大飯発電所 3 号機

加圧器スプレイライン配管溶接部における有意な指示について

(2020年9月25日公開会合における

指摘事項の回答 (亀裂進展))

図-1. 2 2次クリーピング波法結果図

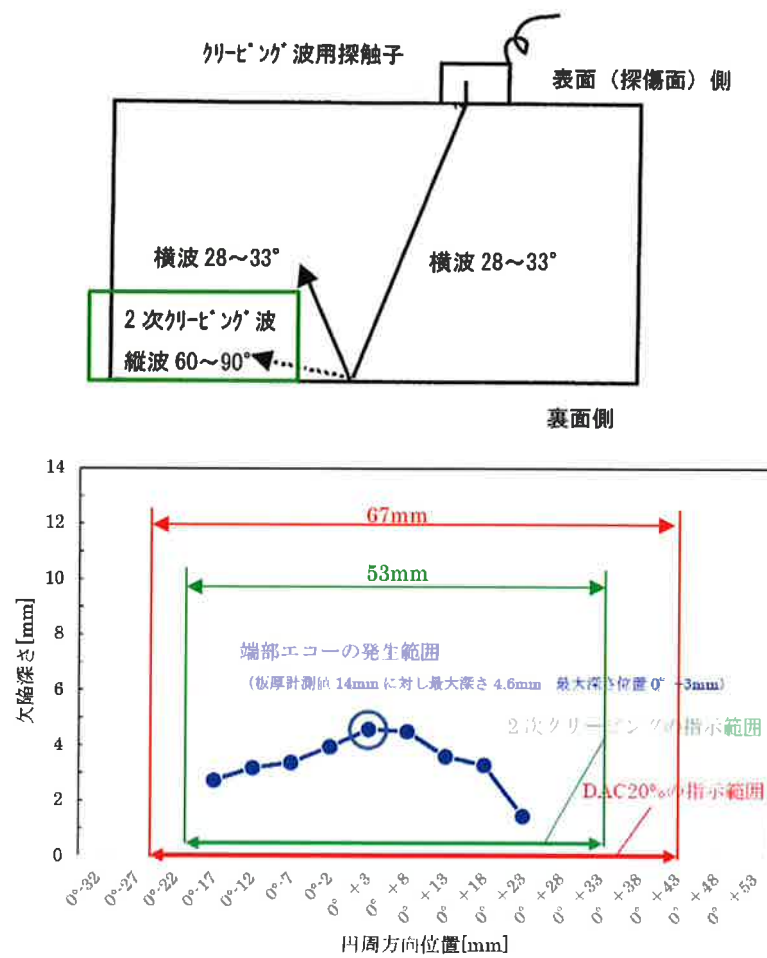
なお、欠陥の指示範囲の 51mm は、図－1. 2 に示すとおり、欠陥長さを確認するために実施した 2 次クリーピング波法※による測定結果の配管外面における指示範囲 (53mm) から配管内表面に換算した寸法 (41mm) よりも長いことから、亀裂長さとして 51mm を採用することは妥当であると考える。

上記を踏まえ前回の公開会合では、過去の評価においてはより実態に即した発生時期、進展評価となるよう欠陥長さを 51mm とし、他方、将来の予測においては強度上より保守的な評価となるよう欠陥長さ ℓ を 67mm としてモデル化のうえ評価していたが、過去と将来において連続性、一貫性がなく適切なものとなっていなかった。したがって、今回、実機から得られるデータとして、より実態に即したものとすべく、モデル化欠陥長さを 51mm に見直し評価を行う。

図－２．１ 亀裂進展速度線図

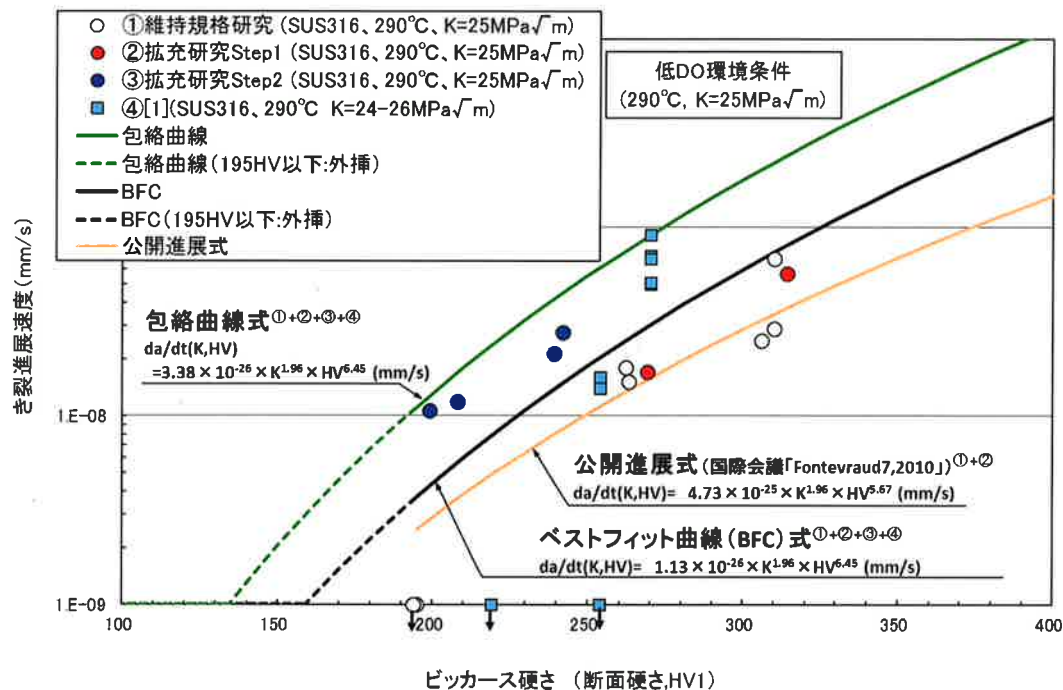
また、使用したデータでは195HV以下の亀裂進展については認められていないものの、200HV付近でも亀裂進展が認められているデータ（図－2. 1の青丸プロット）もあり、SCC機構論的に195HVに特異性があるとは考えにくいことから、外挿補完することが適切であると判断した。（これまでの公開会合においては、外挿補完することが保守的である旨の説明をしていたが、再検討した結果、外挿補完することは保守的な補完ではなく、適切な補完であると整理し直している。）

また、BFC 式と同様に、195HV 以下については外挿補完することが適切であると判断した。（これまでの公開会合においては、外挿補完することが保守的である旨の説明をしていたが、再検討した結果、外挿補完することは保守的な補完ではなく、適切な補完であると整理し直している。）

図－3．4 表面亀裂先端近傍における亀裂前縁に沿った応力拡大係数の FEM 解析結果（亀裂深さ 0.04mm）

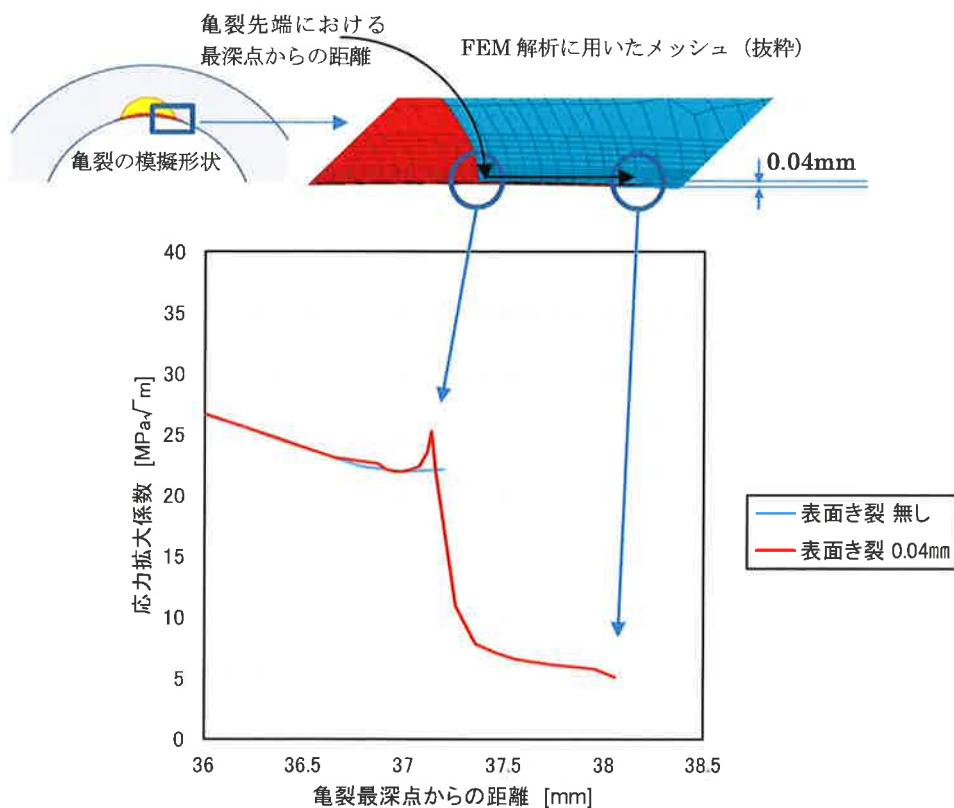
硬度が高い領域である深さ 0.04mm に長さ 1mm の表面亀裂が伝播することを想定して FEM 解析を実施した結果、深さ 0.04mm より浅い領域の K 値は 5~7MPa $\sqrt{m}$ 程度と低く、当該部の亀裂だけが有意に進展することは考え難いことが分かった。

一方で、亀裂進展へのシンニング加工による硬化の影響を完全に否定できないため、表層からの距離 0.04mm の硬さを代表硬さとして進展評価に用いることとした。

図－４．２ 想定される深さ進展領域図

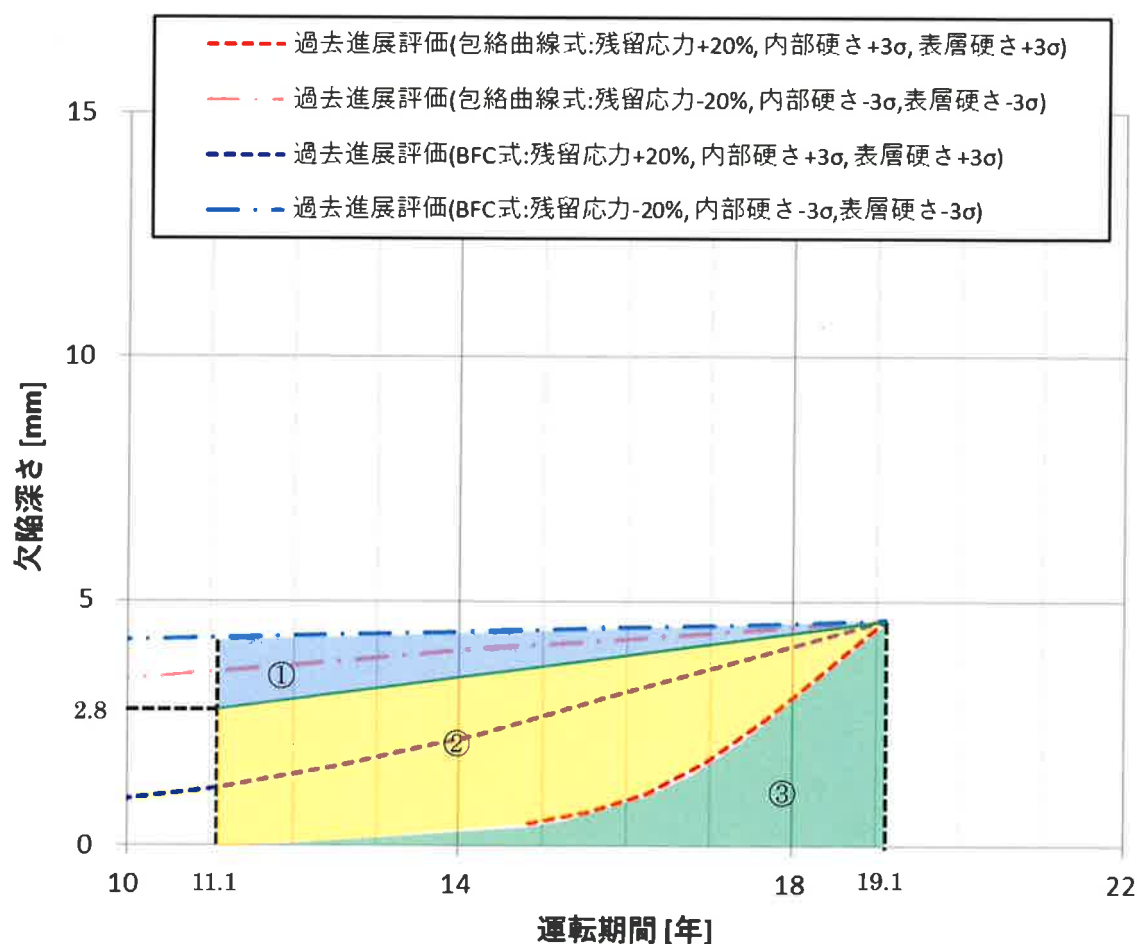
領域①：前回 ISI 時における検出限界深さ 2.8mm 以上の範囲について

領域①については、前回 ISI 時（運転期間 11.1 年）に検出限界である 2.8mm 以上の亀裂が生じていたこととなるが、前回の ISI 記録を踏まえても、有意な欠陥指示は確認されていないことから、領域①の範囲についてはこれまでの亀裂進展経過とは考えにくい。

領域③：包絡曲線式（ $+3\sigma$ ）以上の亀裂進展速度範囲について

領域③については、包絡曲線式に応力・硬さのばらつきを考慮した以上の亀裂進展範囲となることから、実機条件から大きく離れる領域となる。また、包絡曲線式は強加工 SCC の亀裂進展研究において得られているデータを包絡する進展速度であり、領域③は現在の SCC 進展速度の知見を超える進展領域であることから、これまでの亀裂進展経過とは考えにくい。

以上のことから、今回の欠陥は領域②の範囲で生じたと考えられる。

図－6 亀裂前縁に沿った応力拡大係数（K 値）分布

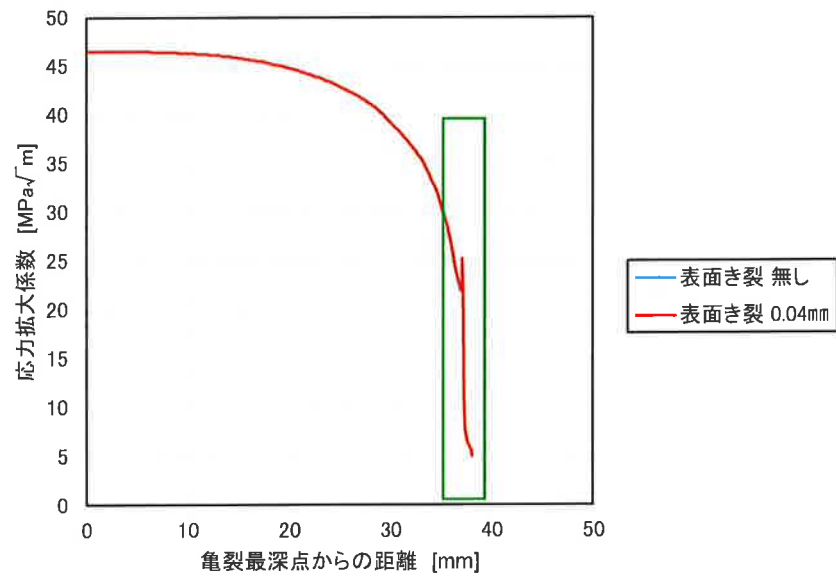
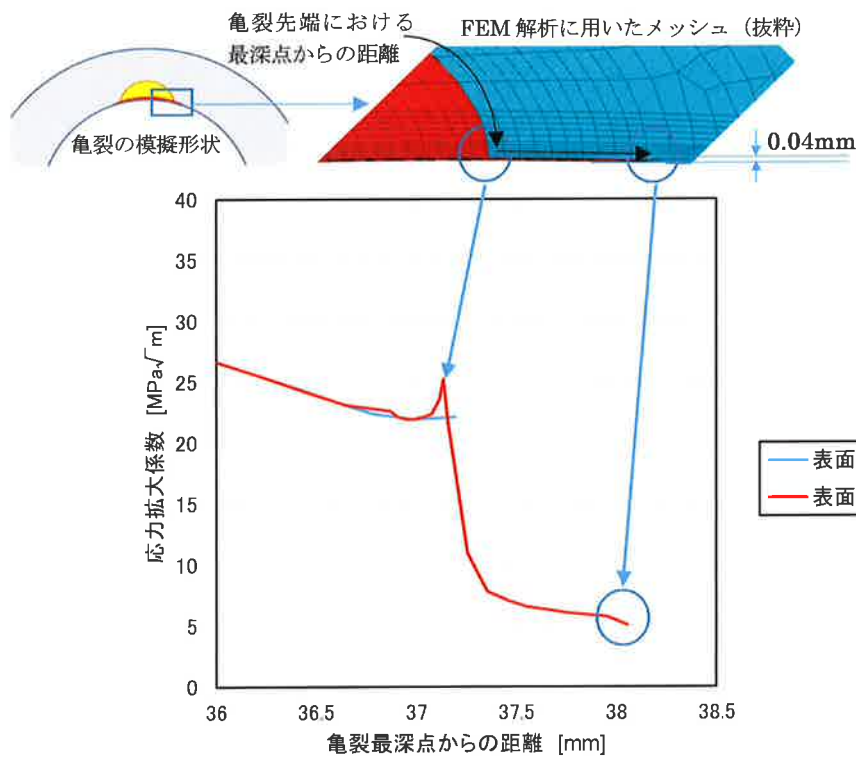
図－6 (b)から、表面亀裂の K 値は半だ円先端から $5 \sim 7 \text{ MPa}\sqrt{\text{m}}$ 程度まで急激に低下することがわかる。この K 値と表層硬さ 304HV とした場合に推定される亀裂進展速度は包絡曲線式（ $+3\sigma$ 条件）を用いた場合で約 $8.2 \times 10^{-9} \sim 1.6 \times 10^{-8} \text{ mm/s}$ となり、最深部の進展速度（ 1.0×10^{-7} ）の $1/6$ 以下であることが確認された。そのため、極表層の硬化部のみが有意に進展することは無いと考えられる。

図－6 (a)に亀裂最深部から表面亀裂先端までの K 値分布を示す。比較のため表面亀裂無しの K 値分布（青線）も併せて示したが、深さ 0.04 mm の表面亀裂を想定した赤線と重なっており、板厚方向への伝播に重要な最深部の K 値に差が生じないことが確認された。

極表層に想定した亀裂深さ 0.04 mm の表面亀裂先端における応力拡大係数は小さく、亀裂進展性が低いことが分かった。一方で、シンニング加工の影響を完全に否定できないため、表面が荒れた領域を超え、亀裂が伝播し得る結晶粒が認められる領域となる表層からの距離 0.04 mm の領域を進展評価に用いることとした。
